Mission régionale d'autorité environnementale

**Avis sur le projet de construction et d'exploitation  
d'un parc éolien  
sur les communes de Hannogne-Saint-Rémy,  
Saint-Quentin-le-Petit et Sévigny-Waleppe  
porté par la société Énergie des tilleuls, parc éolien des portes du  
Porcien**

n°MRAe 2021APGE85

**Carte des espaces de respiration et de saturation visuelle de la commune d'Hannogne-Saint-Rémy**

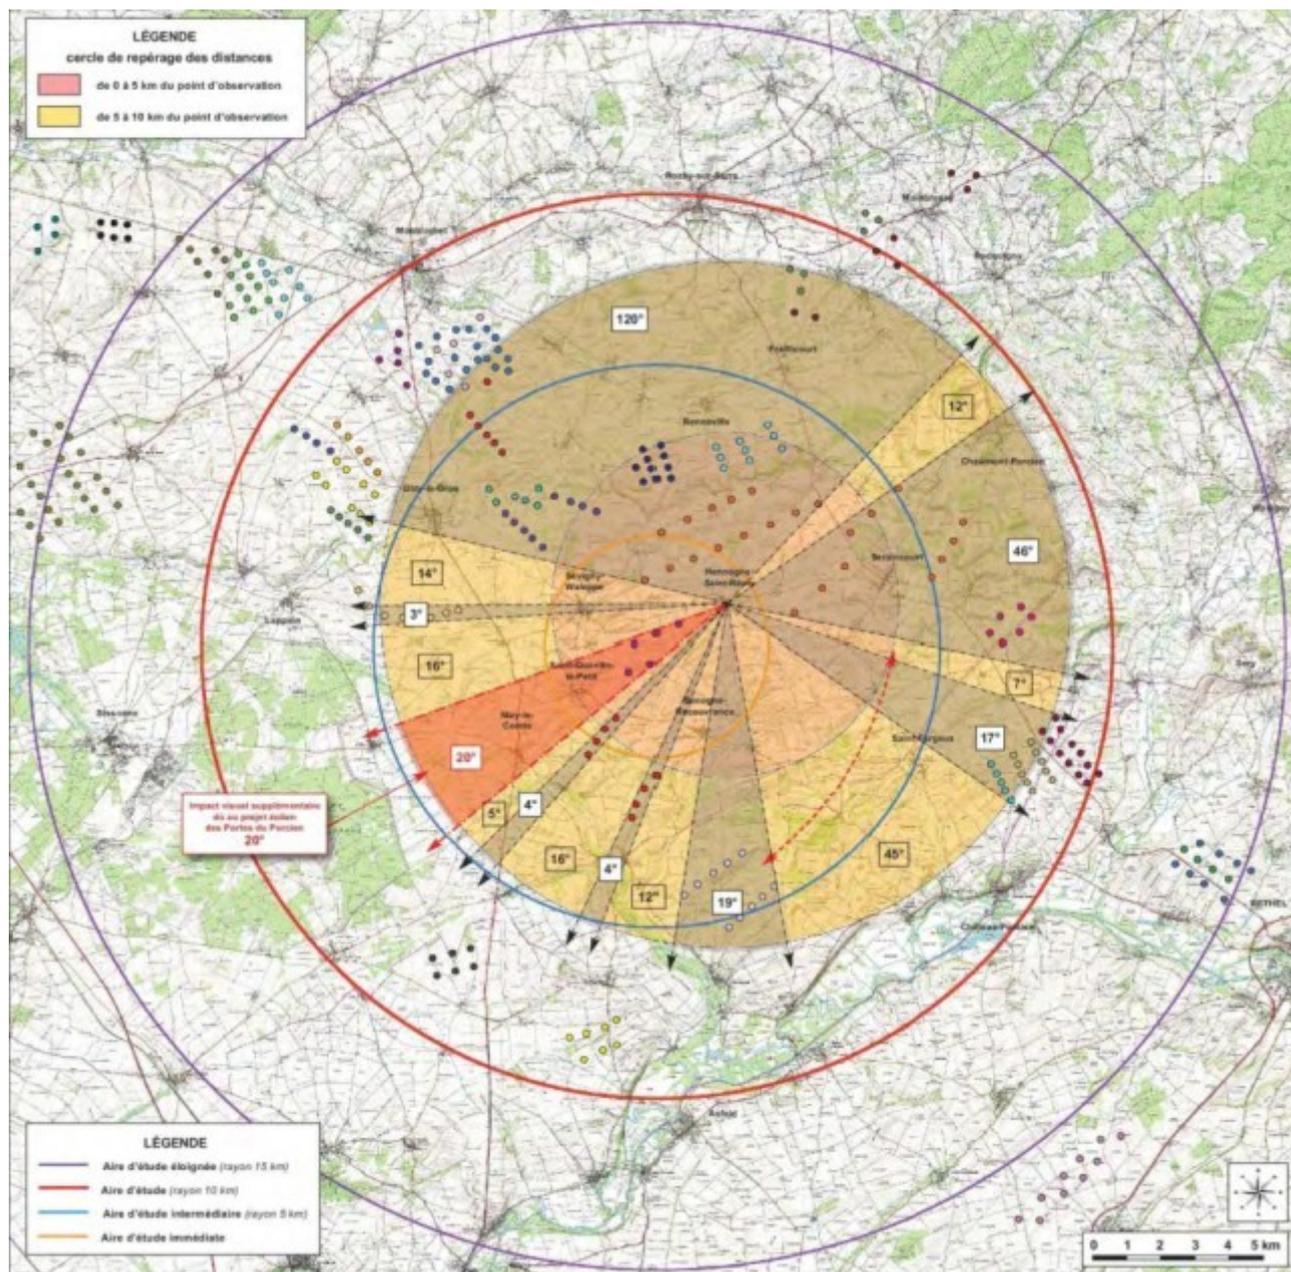
Le projet s'inscrit en extension de pôles éoliens existants, il contribue à fermer un angle de respiration visuelle notamment autour des villages d'Hannogne-Saint-Rémy et de Sévigny-Waleppe. Par exemple, pour la commune d'Hannogne-Saint-Rémy (cf carte ci-dessous), il réduit de moitié l'un des deux espaces de respiration<sup>14</sup> conséquents de la commune dont la saturation

visuelle<sup>15</sup> déjà importante sera accentuée (sur 360°, il ne restera après déduction des 20° du projet que 127° répartis sur 8 espaces qui ne sont pas saturés).

Le projet est situé dans un secteur en saturation d'après le plan de paysage éolien des Ardennes, il respecte les prescriptions de celui-ci de par sa configuration groupée et sa proximité avec un pôle éolien existant qui réduit le mitage du paysage.

*Photomontage à l'entrée ouest d'Hannogne-Saint-Rémy*

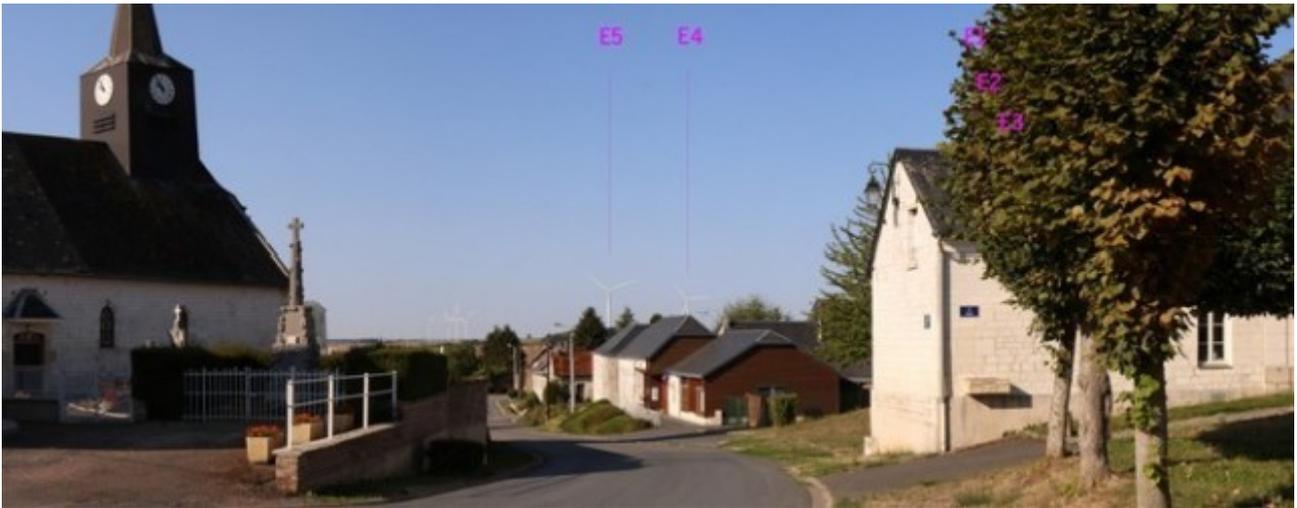
L'impact le plus important du projet se produira sur le village de Saint-Quentin-le-Petit et son église. Les éoliennes présentent une covisibilité avec l'église dans le village et depuis le réseau viaire (cf photomontage ci-dessous). Celle-ci ne fait pas l'objet de mesures de protection au titre des monuments historiques.

En conséquence, l'Ae considère que de manière globale l'ensemble des impacts du projet sur le bâti, les monuments historiques, les sites classés ou inscrits et le patrimoine local sont modérés.
